**Oficio N°01128/2026. Solicita informar en el marco del recurso de reclamación**

**Solicita informar en el marco del recurso de reclamación interpuesto en contra de la Resolución Exenta N°202510001165, de fecha 8 de septiembre de 2025, de la Comisión de Evaluación de la Región de Los Lagos**

**ANT.:** Oficio Ord. N°2025991021110 de fecha 23 de diciembre de 2025, de la Dirección Ejecutiva del Servicio de Evaluación Ambiental, que solicita informe en el marco del recurso de reclamación interpuesto en contra de la Resolución Exenta N°202510001165/2025, atingente al DIA del Proyecto “Nueva Línea 2x220 kV Gamboa-Chonchi”, cuyo proponente es Sociedad Austral de Transmisión Troncal S.A.

Figura 4-6. Área de Influencia Fauna.

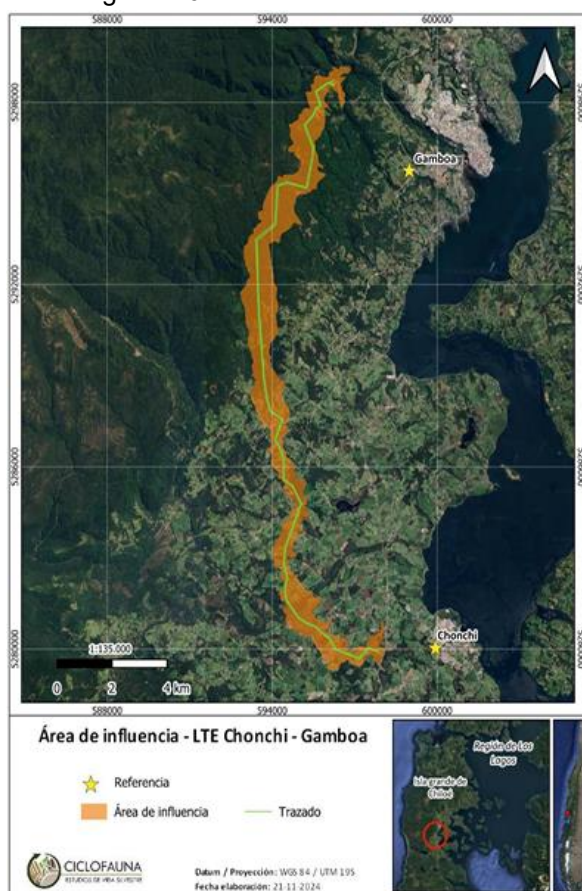
Al respecto, sostuvo que, de acuerdo con la curva de rarefacción de especies, se habría registrado un 94,07% de la riqueza total estimada, lo que, conforme a la literatura citada por el Titular<sup>6</sup>, evidenciaría un esfuerzo de muestreo suficiente. En este sentido, señaló que el AI del componente fauna fue definida en atención a criterios ecológicos y funcionales, abarcando una superficie aproximada de 1.938,66 hectáreas (ver *Figura 4-6. Área de Influencia Fauna*, Adenda Complementaria), que incluye tanto las zonas de intervención directa como aquellas susceptibles de afectación indirecta durante las fases de construcción y operación del Proyecto (Adenda Complementaria, página 76).

Asimismo, el Titular reconoció la especial sensibilidad de las especies de baja movilidad frente a perturbaciones físicas asociadas al despeje de vegetación y tránsito de maquinaria, identificando especies de anfibios, reptiles y micromamíferos con limitada capacidad de

desplazamiento que podrían verse afectadas durante la ejecución y mantención del Proyecto (Adenda Complementaria, página 77).

En función de todo lo anteriormente expuesto, y considerando que las observaciones de SAG deben ser revisadas por dicha institución en el marco de sus competencias, esta Subsecretaría advierte que, si bien el Titular incorporó antecedentes complementarios en la Adenda y Adenda Complementaria respecto a especies de baja movilidad y avifauna, persisten observaciones técnicas relevantes formuladas por la SEREMI que no han sido completamente subsanadas.

De este modo, en el marco del presente Recurso de Reclamación, esta Subsecretaría estima que no resulta posible señalar que se hayan presentado todos los antecedentes necesarios para descartar la generación de los efectos características y circunstancias del artículo 11 letra b) de la Ley N° 19.300 respecto del componente fauna, en particular, en lo que concierne a especies de baja movilidad por actividades de despeje de vegetación y avifauna.

Figura 4-7. Mapa de calor y ubicación de Sitios de Interés cercano al Área del proyecto.

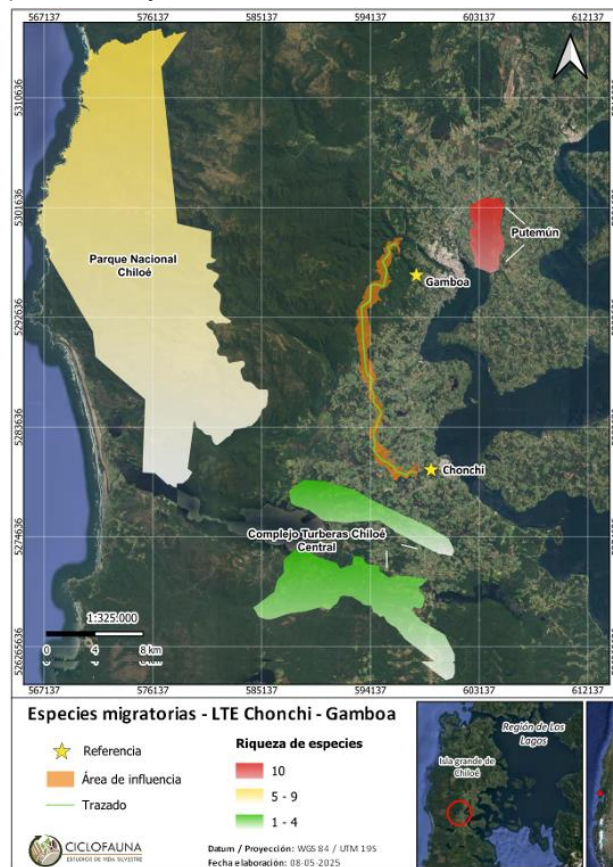
En relación con la avifauna, y ante la ausencia de registros de especies migratorias durante las campañas de terreno, el Titular complementó la información mediante el uso de datos provenientes de la plataforma *eBird*<sup>7</sup>, incorporando antecedentes sobre la riqueza estacional de especies y su presencia en sitios de interés cercanos al área del Proyecto, así como un mapa de calor que representa su distribución espacial (ver Figura 4-7. Mapa de calor y ubicación de Sitios de Interés cercano al Área del proyecto, Adenda Complementaria, página 81).

Sobre esta base, y considerando los resultados del Estudio de Tránsito Aéreo de Aves y del modelo de análisis de colisión aplicado (ambos contenidos en el *Anexo J. Modelo de colisión de aves* de la Adenda Complementaria), se identificaron cuatro tramos del proyecto con potencial sensibilidad para la interacción con aves, asociados principalmente a la presencia del Choroy (*Enicognathus leptorhynchus*) y a características ambientales que podrían favorecer el cruce de aves a baja altura.

No obstante, el Titular previó que el impacto por colisión de aves no sería significativo, atendida la ausencia de especies migratorias boreales en grandes números dentro del AI, la predominancia de especies residentes o de amplia distribución, la inexistencia de especies en categorías de amenaza y la condición de preocupación menor de la única especie endémica registrada (Adenda Complementaria, página 82); incorporando, como medida preventiva, la implementación del CAV-13 antes mencionado.

Figura 5-12. Re-delimitación del Humedal 666905

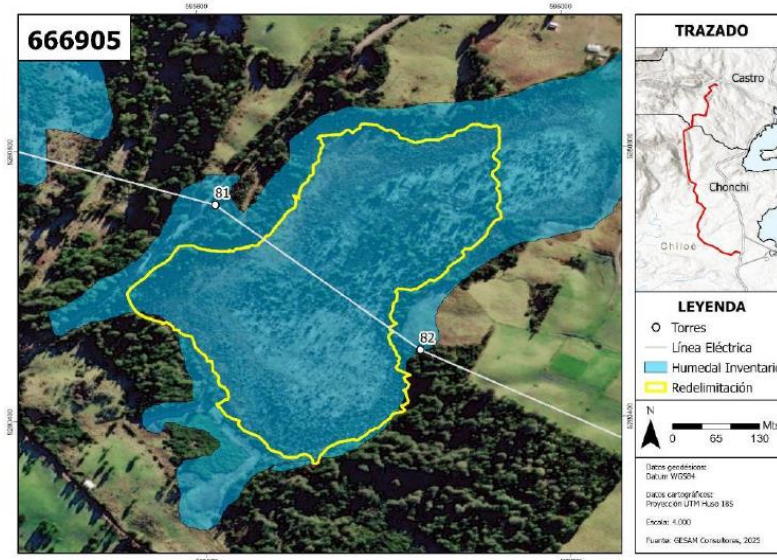
- Torres N° 81 y 82: En el *Anexo M. Estudio Específico Humedales* de la Adenda Complementaria, el Titular redelimita el humedal 666905, con lo cual ambas torres quedan fuera de los límites originales, de acuerdo con la siguiente figura:

Si bien el Titular efectuó la delimitación de humedales para el *Anexo M. Estudio Específico Humedales* de la Adenda Complementaria en base a la “*Guía de Delimitación y Caracterización de Humedales Urbanos de Chile*” (MMA, 2022), dicho análisis no fue complementado con muestreo *in situ* ni con análisis de laboratorio de suelos que permitieran acreditar la ausencia de turba en las áreas de intervención, especialmente en los puntos de emplazamiento de las torres en cuestión (Oficio N° 04671/2025 SEREMI, punto 2.8.).

Un tercer punto que la SEREMI observó es que el Titular al no presentar un AI para humedales (Oficio N° 04671/2025 SEREMI, punto 1.1.), tampoco realizó una evaluación que permitiera analizar las interacciones entre las obras asociadas a las torres N° 81, 82, 91 y 92, y las turberas y/o humedales que el propio Titular identifica fuera de humedales, o bien en áreas colindantes sin intervención directa, de acuerdo con su delimitación. En particular, no se explicita cómo las actividades asociadas al ingreso de maquinaria, la ejecución de fundaciones y la operación de las torres permitirían descartar alteraciones relevantes sobre estos ecosistemas, considerando su sensibilidad a la compactación del suelo y a modificaciones en su régimen hidrológico (página 85, RCA).

Sin embargo, el Titular no presentó un AI para humedales, así como tampoco realizó el análisis que permitiera descartar que no se generarán efectos significativos sobre dichos ecosistemas, considerando no solo como objeto de protección el recurso agua, sino también su vegetación y el suelo, además de su constitución como objeto de protección como un ecosistema en su conjunto.

Figura 5-19. Re-delimitación del Humedal 666903

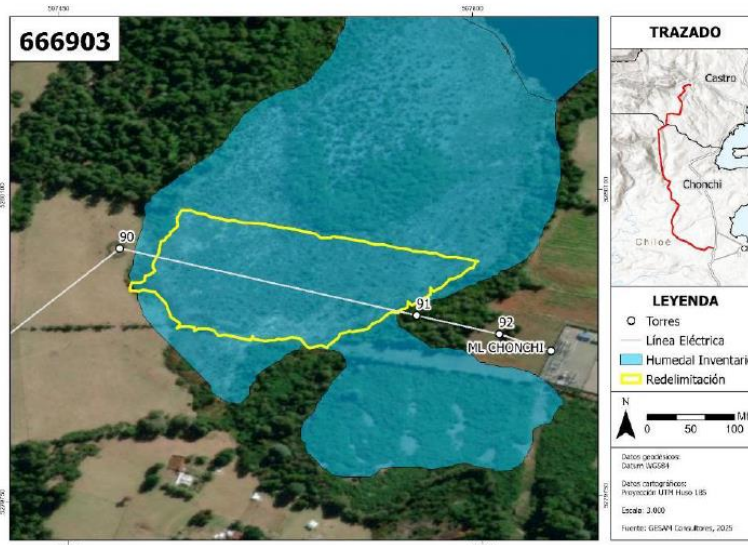
- Torres N° 91 y 92: de la revisión del Inventario de Humedales y de acuerdo con la información dispuesta por el Titular, ambas torres se emplazan fuera del límite del humedal 666903, de acuerdo con la siguiente figura:
